## **RELATÓRIO DE FISCALIZAÇÃO RF/DS/GSB/067/2020**

**(Processo: 86583530)**

**Município: Irupi**

**Assunto: Fiscalização do Sistema de Abastecimento  
de Água (Bloco 3)**

Figura 3 - Flocculador da ETA de Irupi

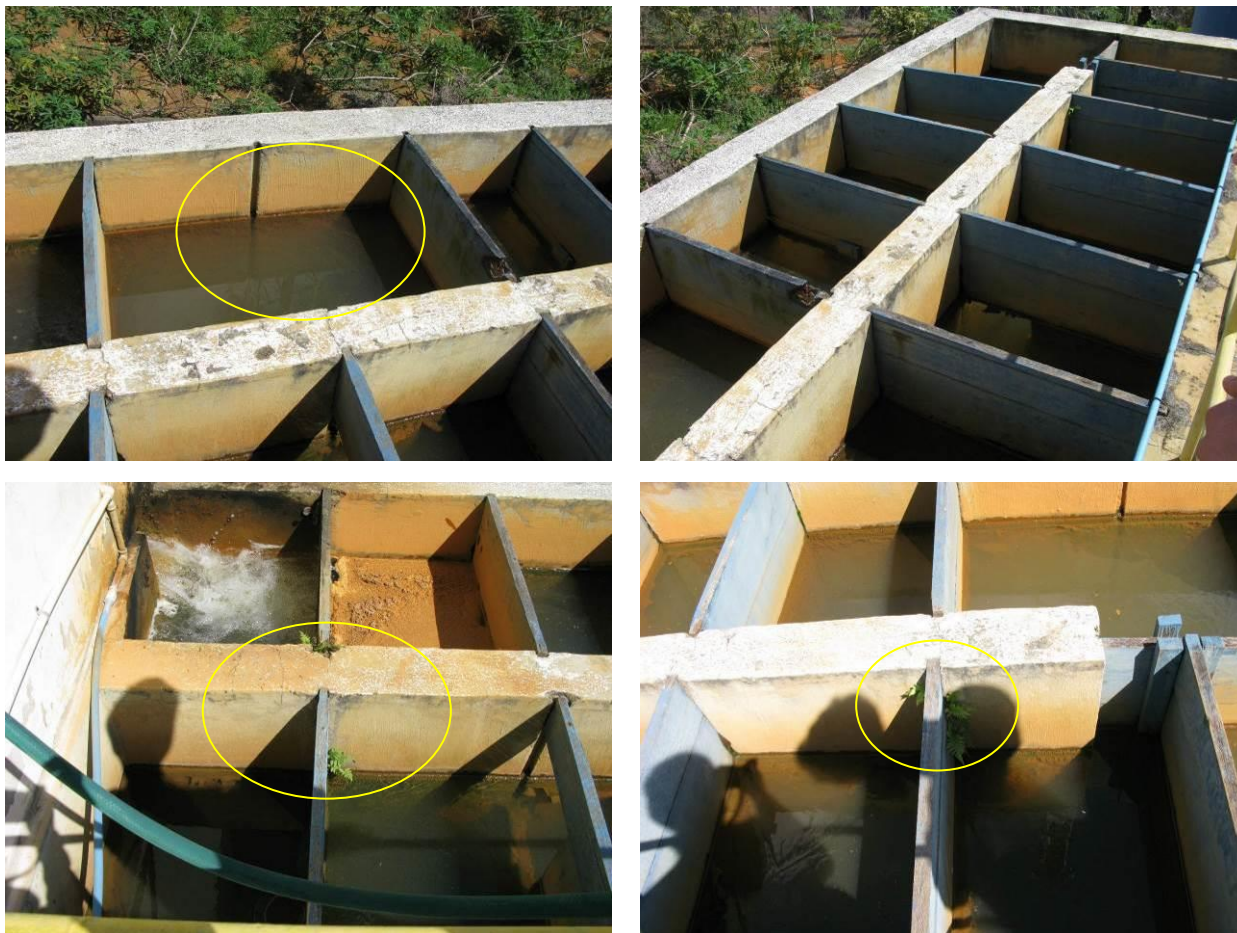
**CONSTATAÇÃO C3:** Faltam algumas Chicanas e outras encontram-se em mau estado de conservação no flocculador da ETA de Irupi. Há também presença de vegetação entre as chicanas.

**Determinação D3:** A Cesan deve realizar operação e manutenção adequada das unidades integrantes dos sistemas de abastecimento de água, de acordo com as exigências dos regramentos vigentes.

Figura 6 - Solução tampão 7,0 .

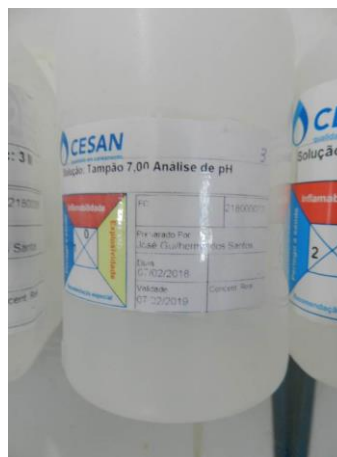
**CONSTATAÇÃO C6:** Dois frascos de produtos químicos sem conter data de validade: Ácido Sulfúrico e Arsenito de sódio; e Solução tampão 7,0 para análise de pH vencida desde 07/02/2019 no laboratório da ETA Irupi.

**Determinação D6:** A Cesan deve manter os laboratórios de análises físico-químicas e microbiológicas em condições de organização e limpeza, com adequado armazenamento e conservação dos produtos químicos e/ou reagentes e equipamentos calibrados.
